Commune d'OPIO
Département des ALPES-
MARITIMES

PLAN LOCAL D'URBANISME

- Plan Local d'Urbanisme approuvé le 18 septembre 2012
- Procédure de modification n°1 du Plan Local d'Urbanisme approuvée le 31 mars 2015
- Procédure de modification n°2 du Plan Local d'Urbanisme approuvée le 7 mars 2017

1/ NOTICE DE PRÉSENTATION

IIC. LA MODIFICATION DU PÉRIMÈTRE DE L'ŌAP DU GORGIER

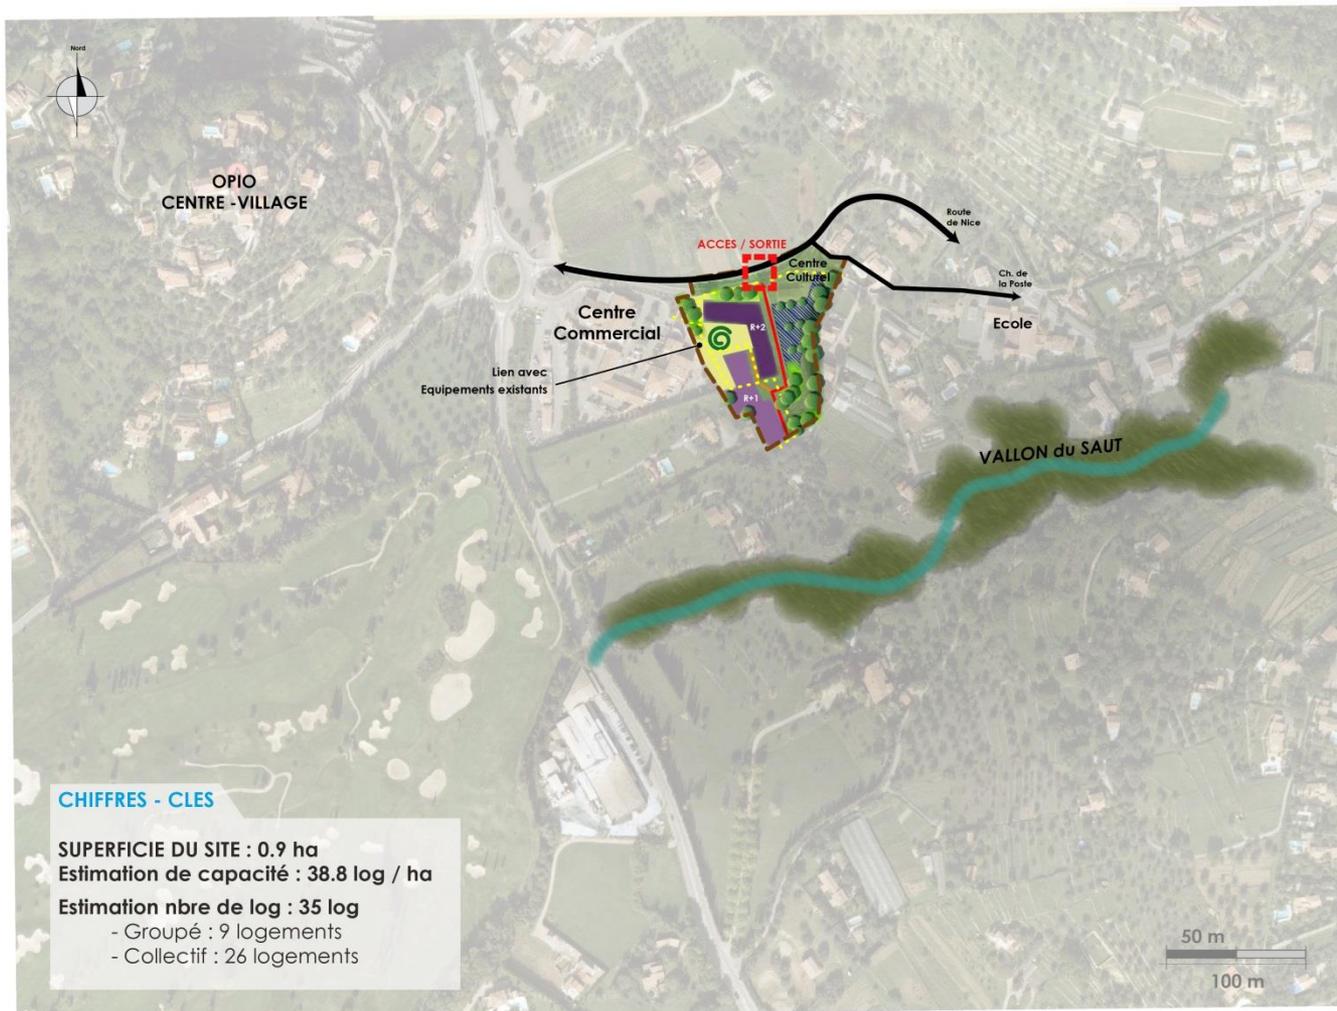
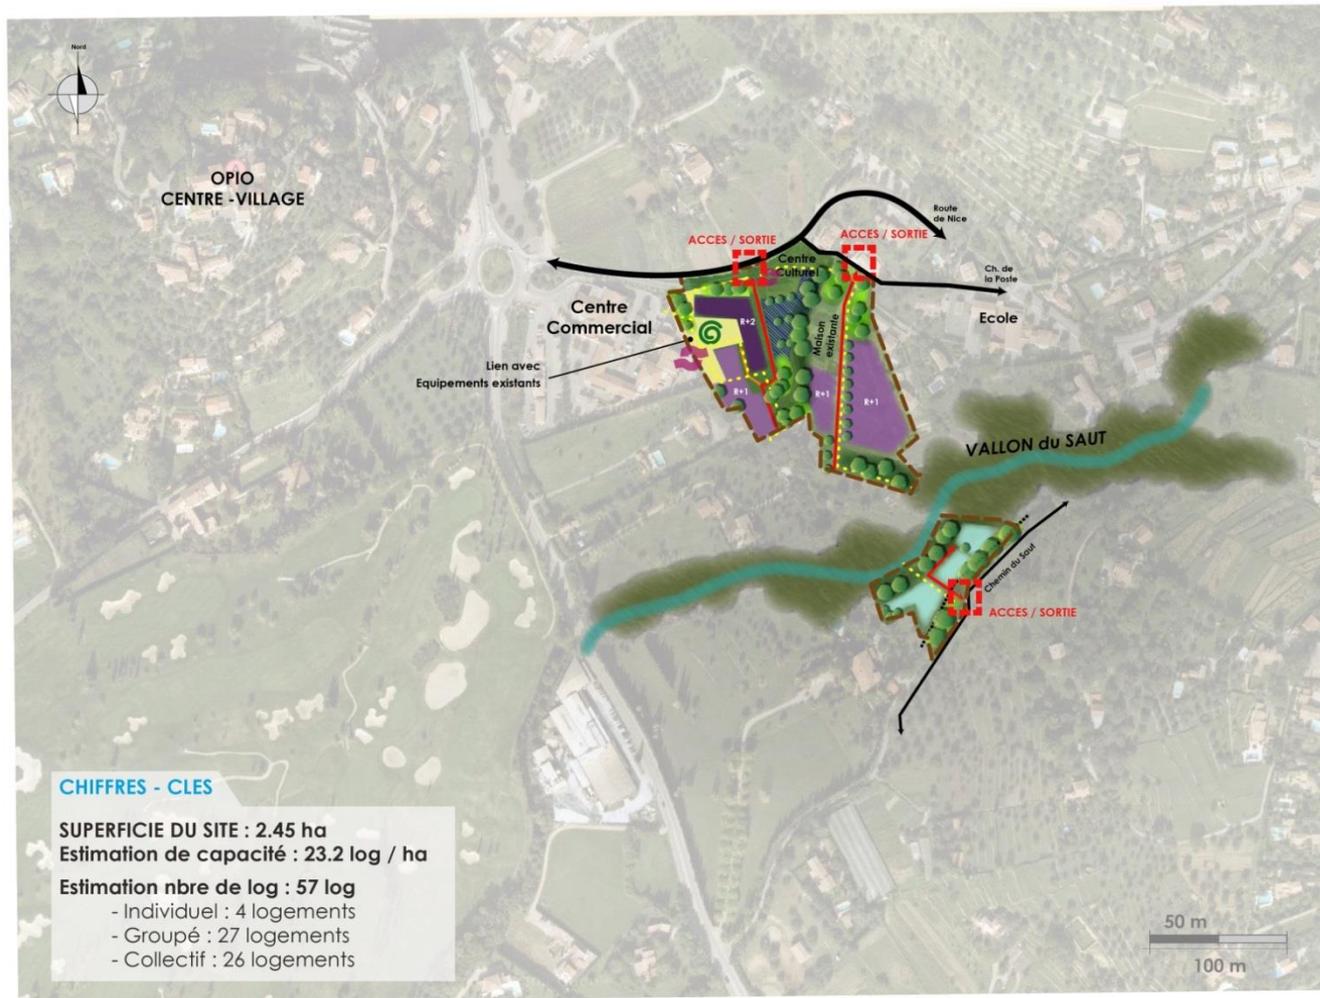
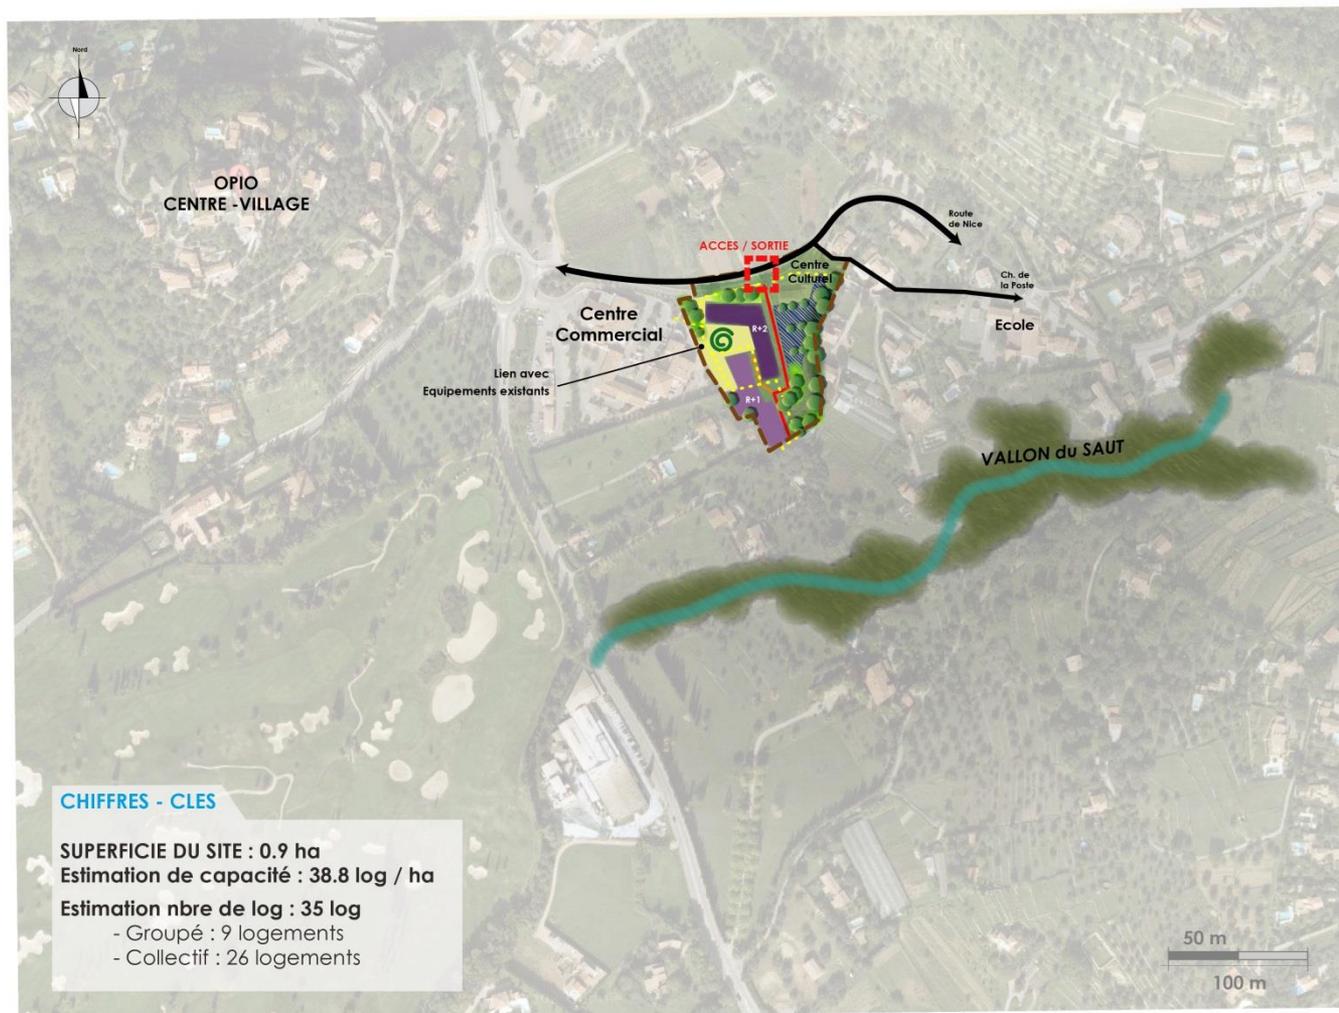
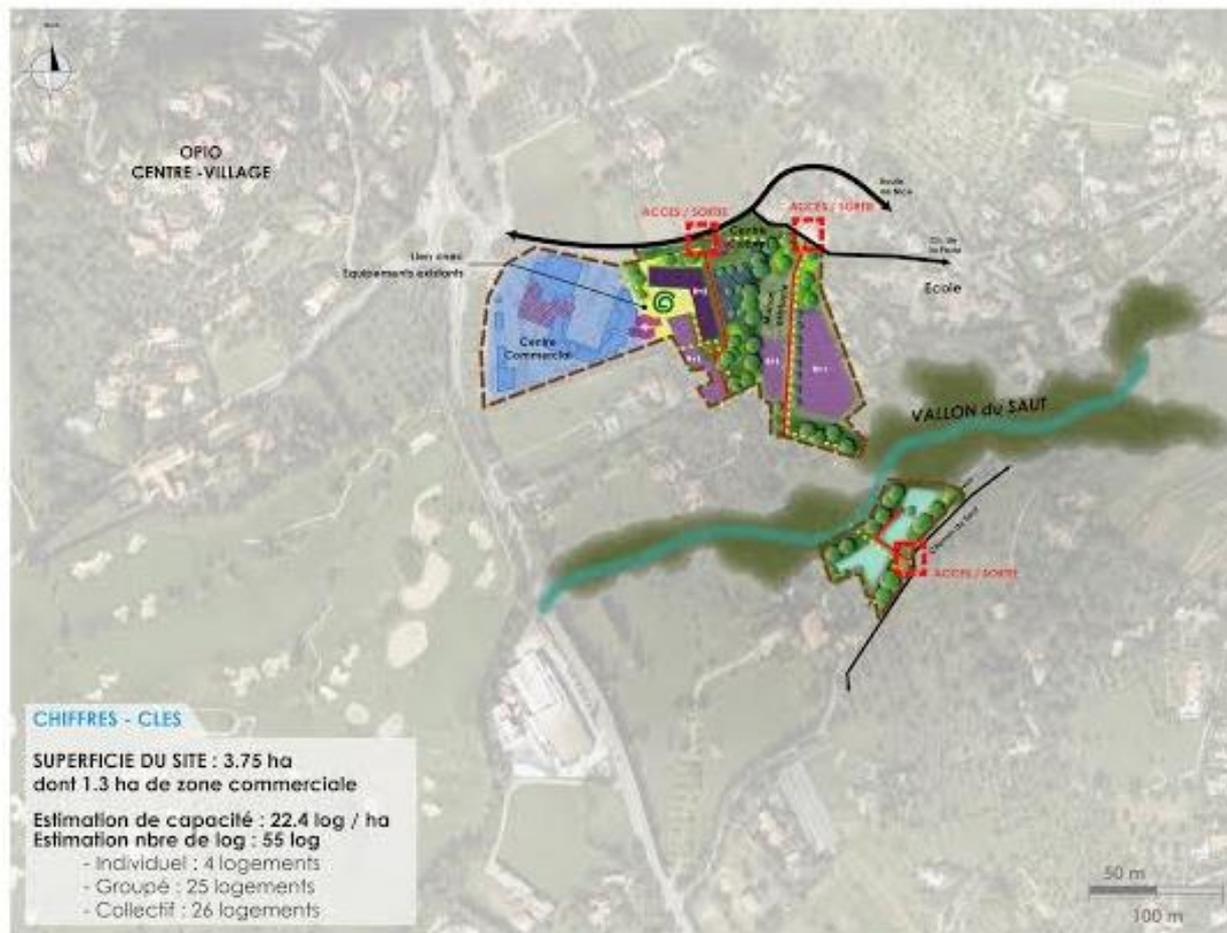
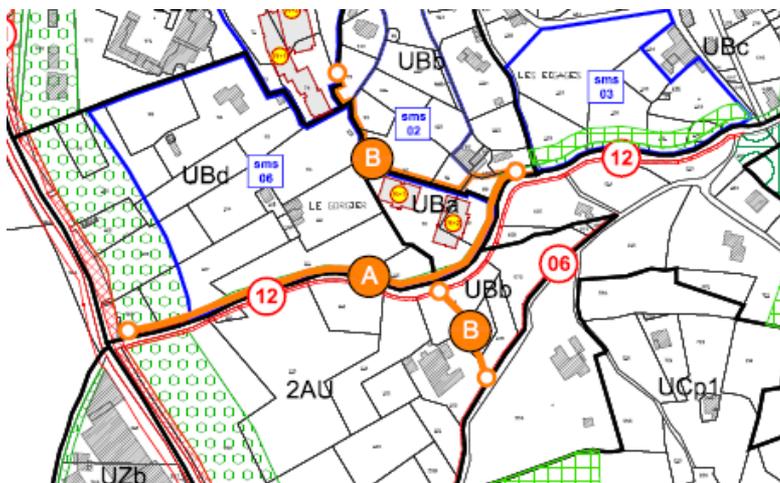
La phase n°4 de l'OAP regroupant les parcelles A 96, 97, 98, 99 et 100, permet la construction éventuelle de 8 logements individuels.

Or, suite à l'évolution du programme, l'intégration de ces parcelles n'apparaît plus nécessaire dans l'OAP.

La suppression de ces parcelles emporte peu de conséquences pour le projet et correspond à 8 habitats individuels dans la phase 4 et 2 logements groupés en phase n°1.

Au total, l'OAP comporte dorénavant 104 logements répartis en 3 phases et composés de 27 logements individuels, 27 logements groupés et 50 logements collectifs.

Est supprimée également une partie de la frange paysagère. Un espace vert protégé est toujours maintenu à cet emplacement, le long de la route départementale. Il mesure 25 mètres de large.

Par ailleurs, l'OAP est étendue pour permettre l'extension du centre commercial Carrefour Market dans la zone UBa.
